Determinazione dirigenziale	n. DET-AMB-2022-3412 del 05/07/2022
Oggetto	6^ modifica ns_AIA_Weinerberger
Proposta	n. PDET-AMB-2022-3564 del 04/07/2022
Struttura adottante	Servizio Autorizzazioni e Concessioni di Bologna
Dirigente adottante	PAOLA CAVAZZI

Oggetto: D.Lgs. n° 152/06¹- L.R. n° 09/15² - Azienda Wienerberger S.p.A. Unipersonale – 6[^] Modifica non sostanziale dell'Autorizzazione Integrata Ambientale³ per l'installazione IPPC di produzione di laterizi (di cui al punto 3.5 dell'allegato VIII, alla Parte Seconda del D.Lgs. n° 152/2006 e s.m.i.), situata in Comune di Mordano (BO), frazione Bubano, in Via Ringhiera n° 1 -

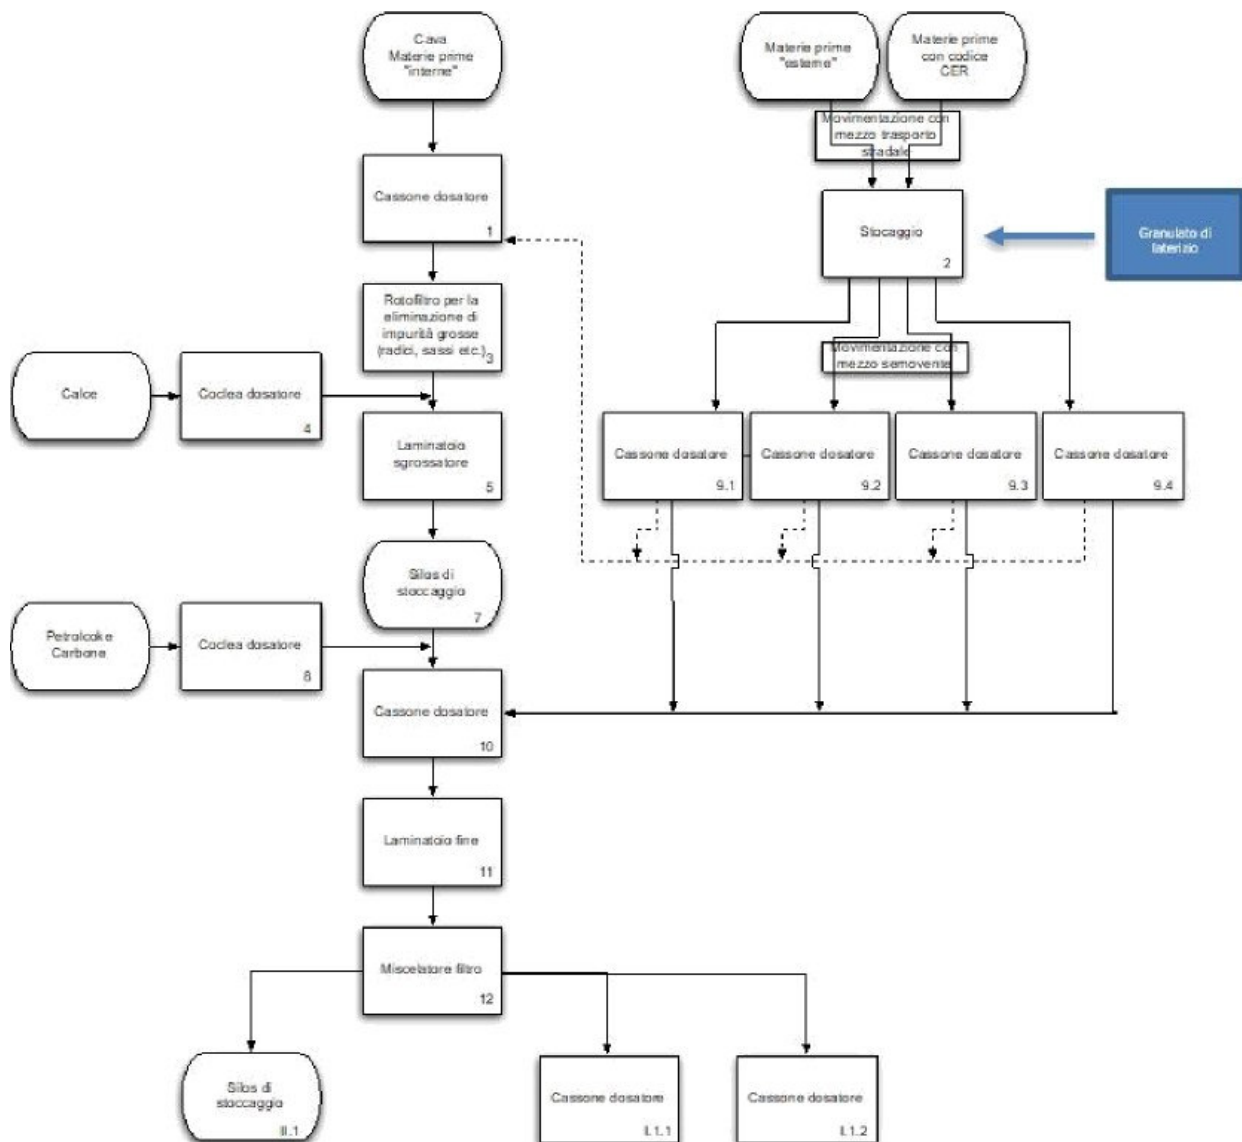
4. al paragrafo **C.2 DESCRIZIONE DEL CICLO PRODUTTIVO E DELL'ASSETTO IMPIANTISTICO**, sia introdotto il diagramma di flusso dell'impianto aggiornato con l'introduzione del mulino frantumatore:

3. al paragrafo **C.2 DESCRIZIONE DEL CICLO PRODUTTIVO E DELL'ASSETTO IMPIANTISTICO**, sia introdotto il seguente capoverso:
- A seguito della 6^a modifica non sostanziale, è stata installata una nuova macchina in grado di frantumare il granulato di laterizio e portarlo ad una granulometria adatta all'utilizzo come sostitutivo della sabbia naturale. La macchina che permette tale lavorazione è un frantoio, specificamente progettato per la frantumazione dei materiali inerti. Il granulato di laterizio deriva dal controllo qualità effettuato durante ciclo produttivo, in particolare nella fase precedente al confezionamento (materiale cotto), scartando il materiale non conforme per la vendita come laterizio. Il materiale, composto da pezzi di laterizio di diverse dimensioni, non idoneo al riutilizzo diretto nel ciclo produttivo, viene caricato con l'ausilio di una pala meccanica nel frantoio, che uniformerà la granulometria alla dimensione utile all'impiego nel processo produttivo. Il frantoio è posizionato all'interno dell'area destinata ai depositi e alle lavorazioni delle materie prime e degli additivi, nello specifico dove attualmente è presente il deposito di coke che è stato ridotto in quanto se ne prevede una diminuzione dell'utilizzo. Il frantoio, alimentato da un motore da 55 kW ha una capacità produttiva di 10 mc/ora. Il nastro di trasporto che alimenta il frantoio è completamente coperto mentre in uscita dal frantoio è stata installata una coclea completamente chiusa che convoglierà il materiale all'interno del deposito coke dove è presente un sistema di abbattimento polveri diffuse consistente in un sistema di umidificazione del materiale in uscita dal mulino frantumatore composto da atomizzatori idraulici. Il materiale viene poi spostato tramite pala gommata in uno dei depositi coperti identificati in AIA. La potenza e la capacità produttiva del frantoio sono tali da poter stimare un funzionamento di circa 300/400 ore all'anno non continuative e non nella fascia oraria notturna.
